販売中止予定のご案内

接続箱

SGT 形接続箱（安全増防爆構造）の販売中止についてご案内いたします。

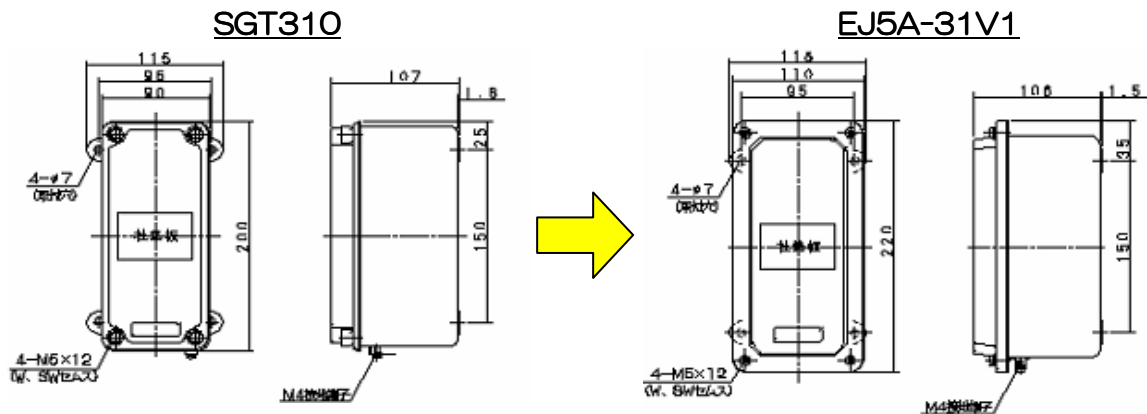
- SGT310 形の形状が変更になります。

※SGT390、590、790 形については、寸法上の変更はありません。

- ふた取付ねじが六角ボルトから、なべ小ねじに変更、ボルトカップ（錠締構造）なしに変更となります。
